## Dodatek č. 2 ke

### Smlouvě o dílo na provedení projektových činností a stavebních prací

- Smluvní strany uzavřely 22. 8. 2022 smlouvu o dílo na provedení projektových činností a stavebních prací (dále jen „smlouva“) na stavbě „Mateřská škola Čáslav“ (dále jen „stavba“).

Název projektu: *Mateřská škola Čáslav formou Design&Build*

**MŠ PROKOPA HOLÉHO ČÁSLAV**  
SCHEMATICKÉ POHLEDY A PŘÍČNÝ ŘEZ

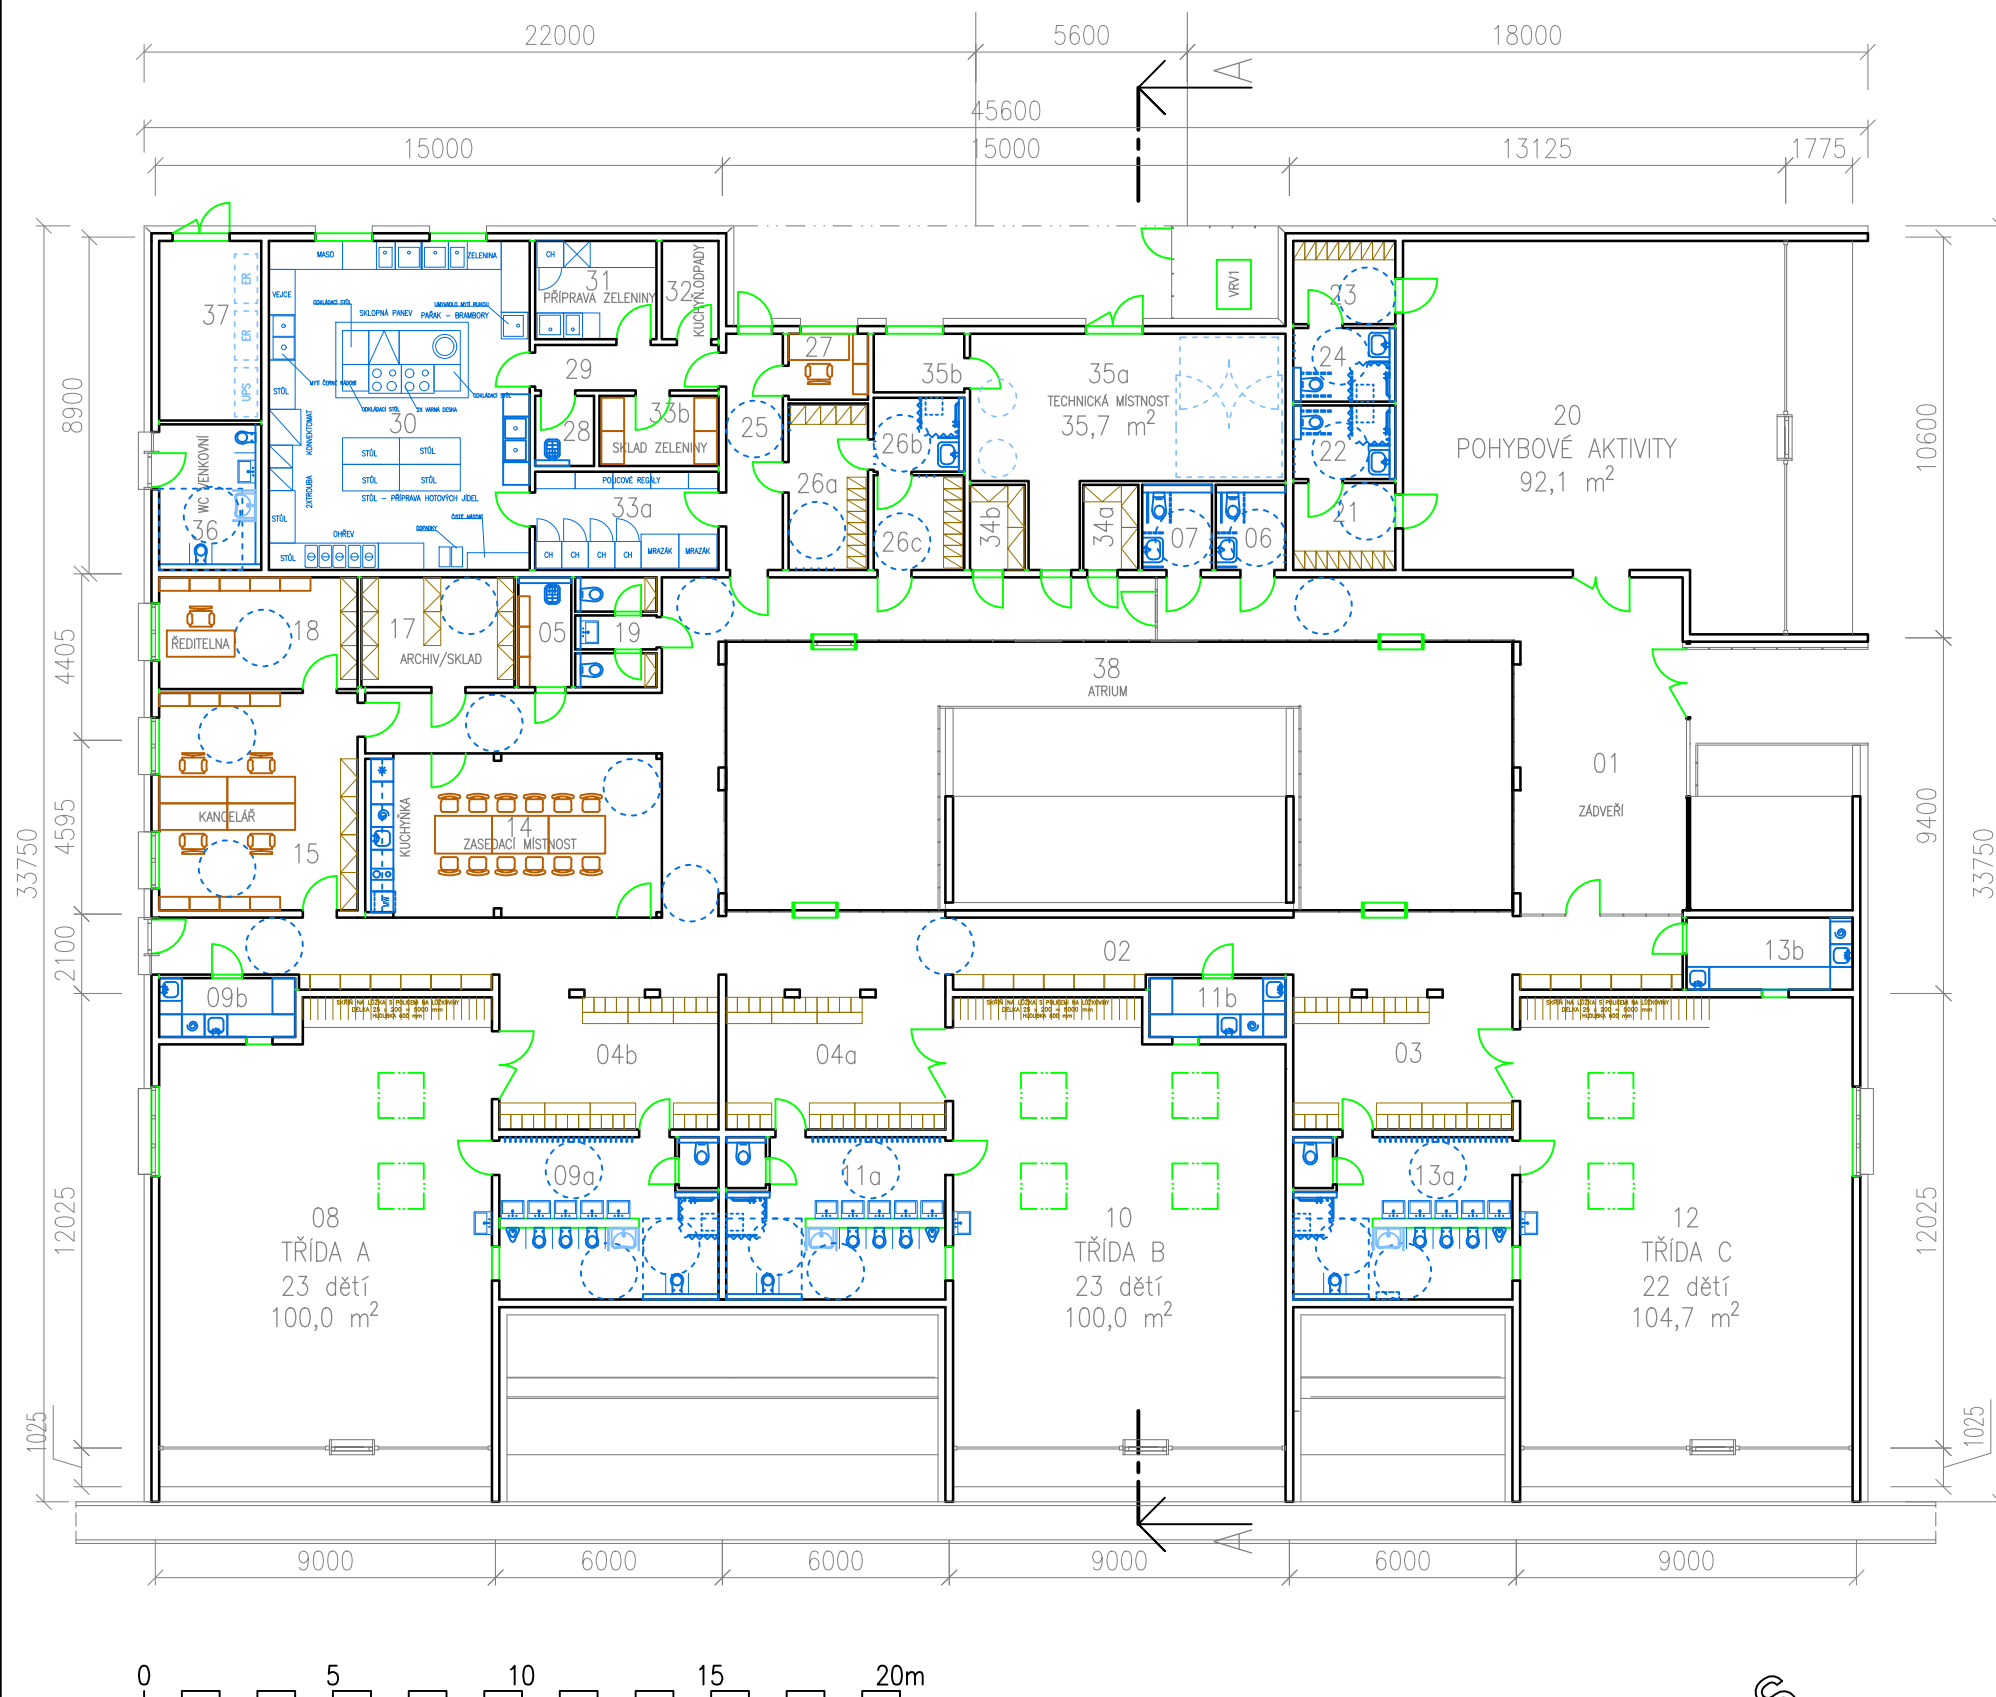
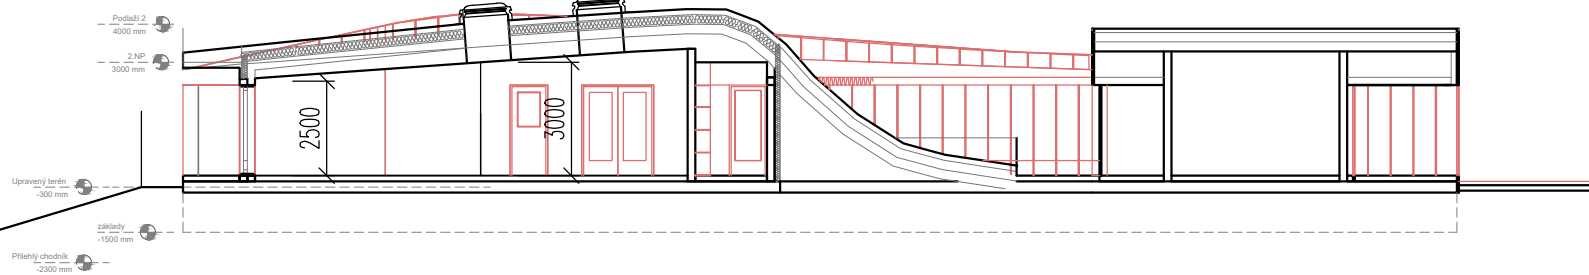
Došlo k dispozičním změnám při zakomponování venkovního WC do budovy MŠ a rozdělení skladů prádla. Dále může dojít k drobným úpravám podle požadavků dotčených orgánů státní správy, jmenovitě hygieny, a požadavků vyvolaných technickými zařízeními budovy.

PROJEKT: **MŠ PROKOPA HOLÉHO ČÁSLAV**  
VÝKRES: **PŮDORYS 1.NP**

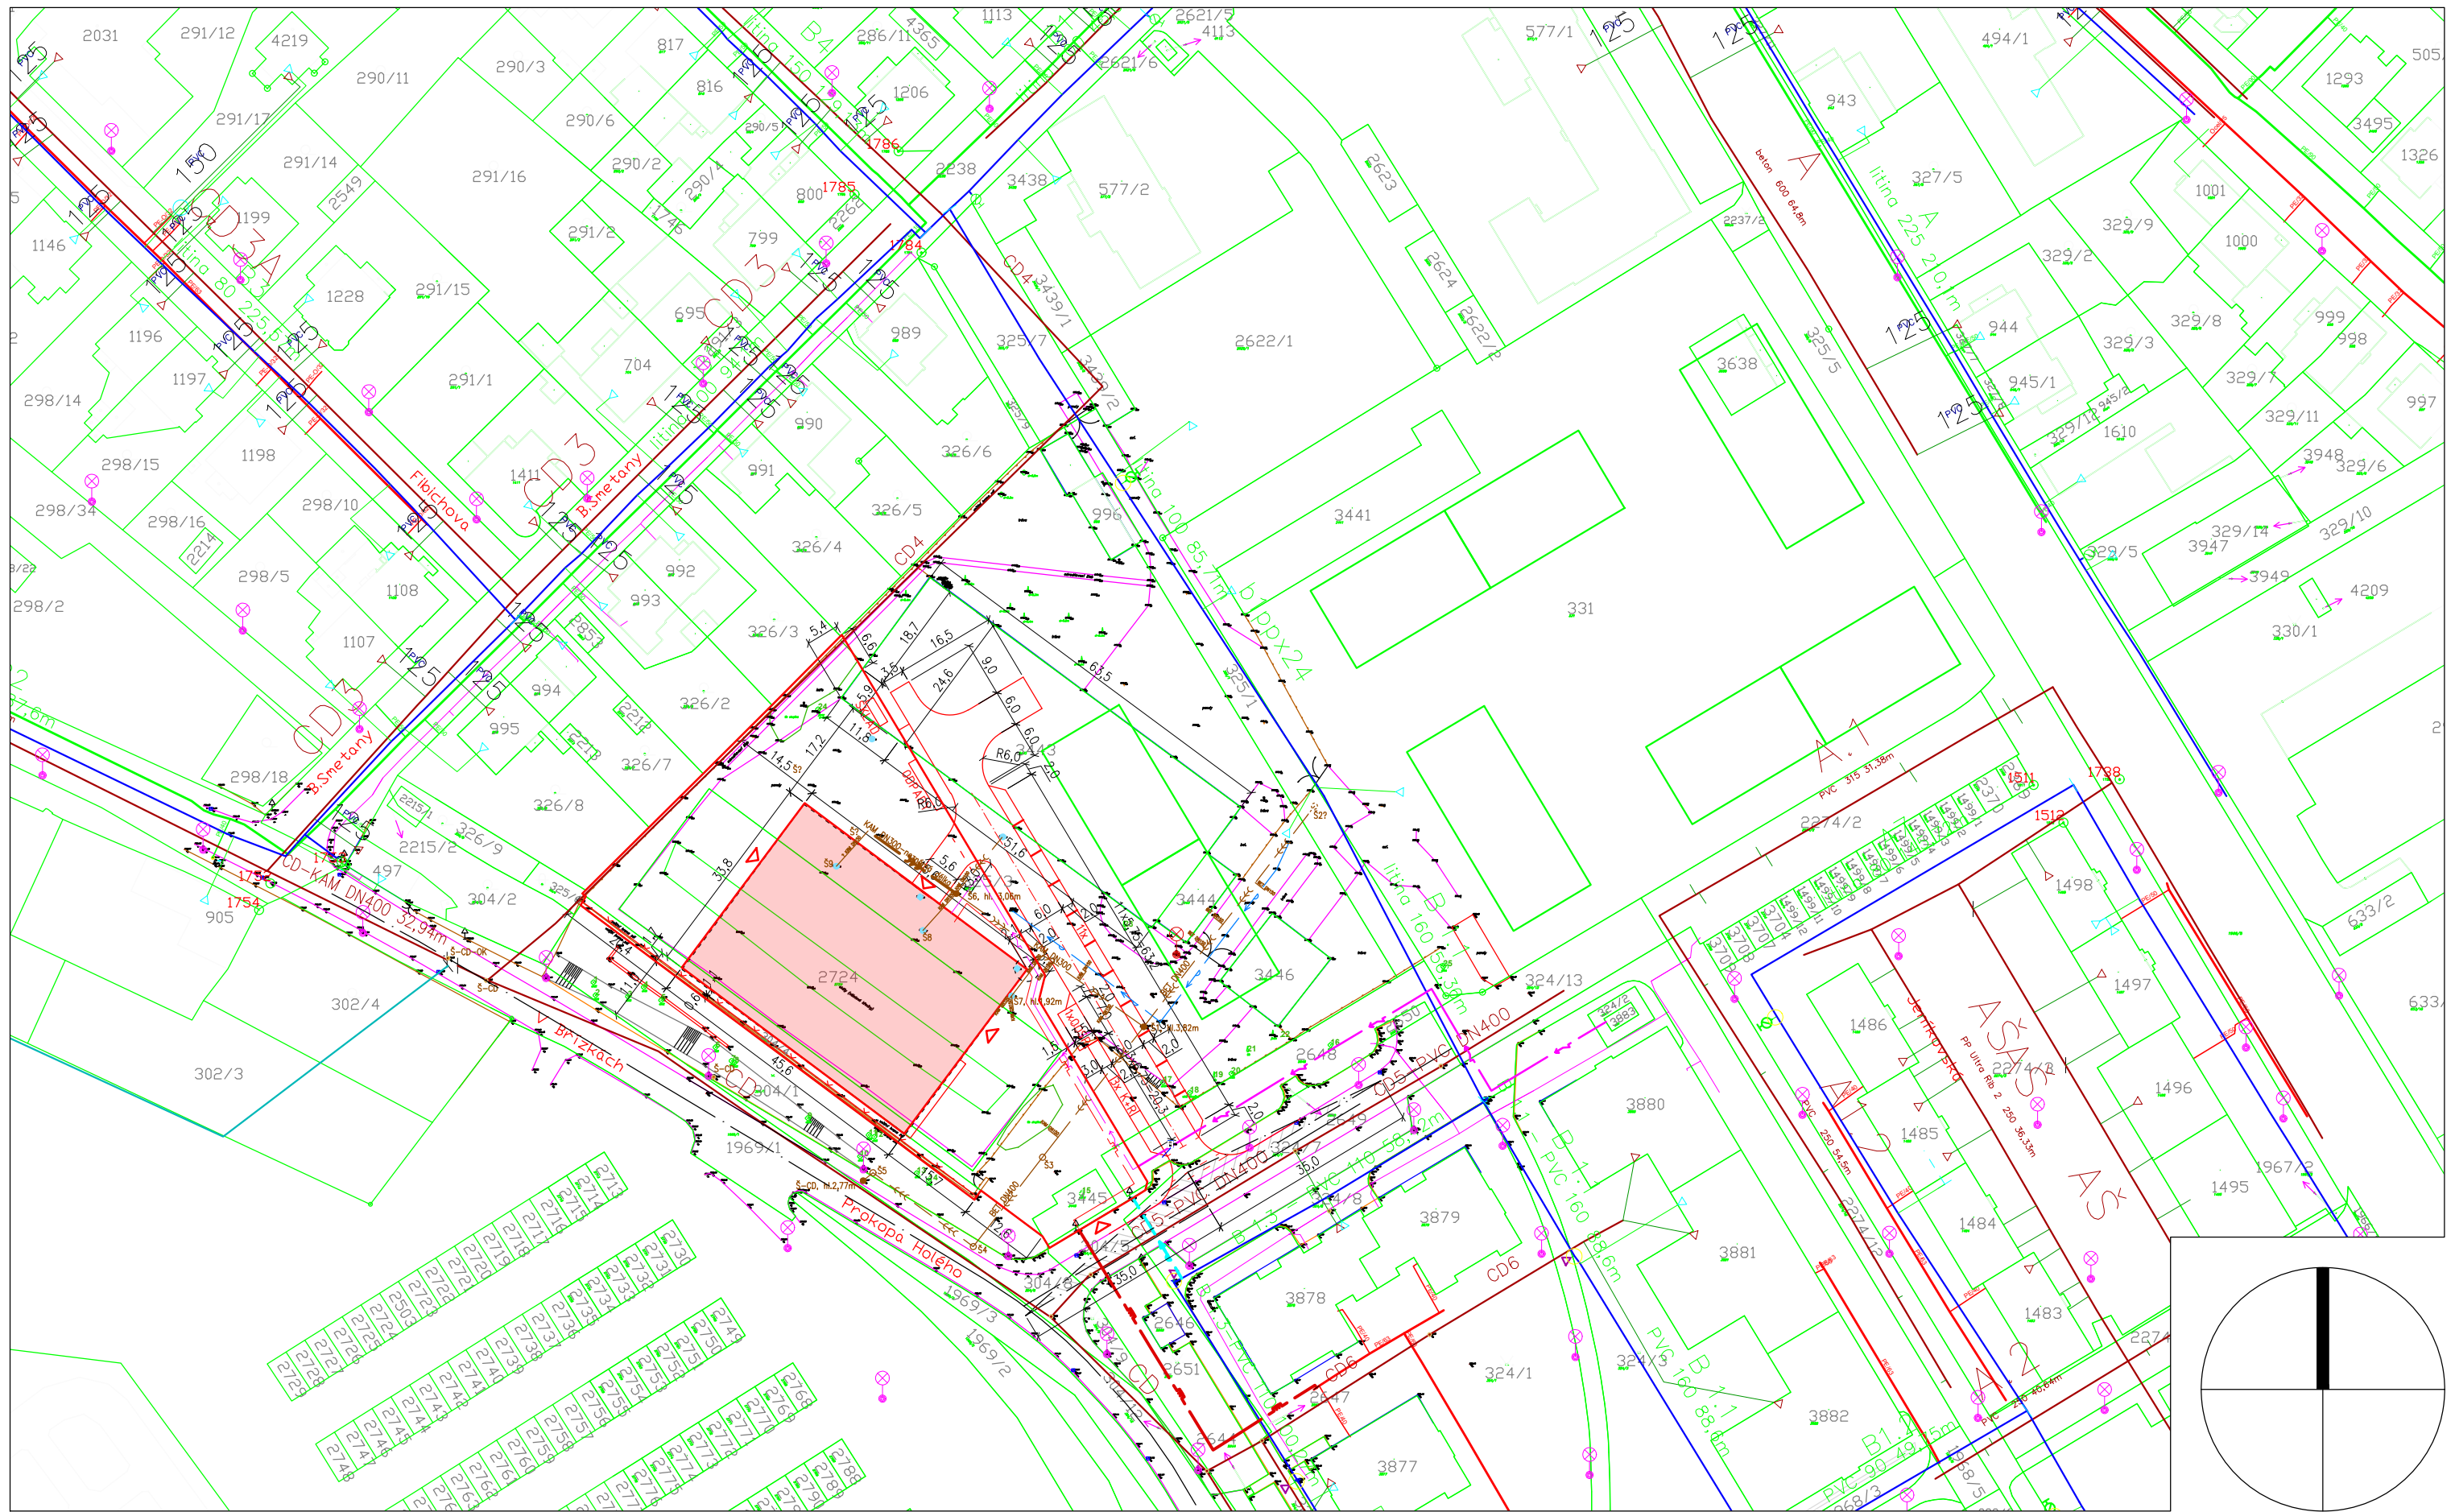
- Vzhledem k tomu, že:
  - došlo ke změně požadavku na dopravní obslužnost lokality (Příloha č. 2),
  - vyvstala potřeba přemístění venkovního WC do prostor hlavní budovy (Příloha č. 3)  
WC v zahradě školky není požadavkem hygieny a řešit ho jako samostatnou budovu se jeví značně neekonomické. Z toho důvodu bylo o menší kapacitě přemístěno do prostor hlavní budovy s přístupem ze zahrady.

Mimo vyznačený prostor pro technologické zařízení budovy budou dotčené i další prostory a povrchy, mřížkami a výdechy VZT, ventilačními jednotky mohou být distribuované pro jednotlivé třídy a prostor pro pohybové aktivity. Došlo k dispozičním změnám při zakomponování venkovního WC do budovy MŠ, rozdělení skladů prádla, řešení bezbariérovosti šatny a sociálních zařízení. Dále může dojít k drobným úpravám podle požadavků dotčených orgánů státní správy, jmenovitě hygieny, a požadavků vyvolaných technickými zařízeními budovy nebo stavebně technického řešení. Plochy místností jsou proto pouze orientační.

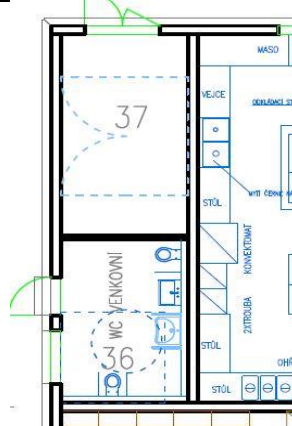
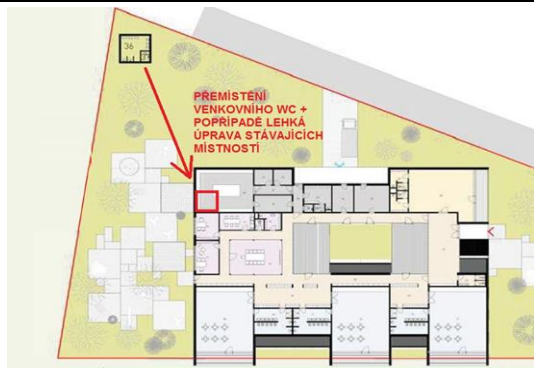
<b>POPIS:</b>	<b>DEFINICE DLE ZADÁNÍ:</b> Ve vizualizačních studiích a specifikaci se uvažuje se samostatně stojícím venkovním WC pro děti umístěným v severní části areálu.
	<b>ZMĚNA:</b> Navrhujeme přemístění půdorysem např. do části kuchyně a přístupem pouze z venkovní části.
	<b>ODŮVODNĚNÍ:</b> PROVOZNÍ DŮVODY A ÚSPORA ENERGIÍ: 1) řešení doporučuje KHS 2) vznikne tím značná úspora provozních nákladů na požadované vytápění a údržbu 3) dojde k zakomponování do objektu a nebude tak narušena vizuální stránka areálu 4) možno plochu využít pro venkovní přístřešek (sklad, pergola, altánek)
	<b>HLAVNÍ DOPADY:</b> Komplexní přeřešení.
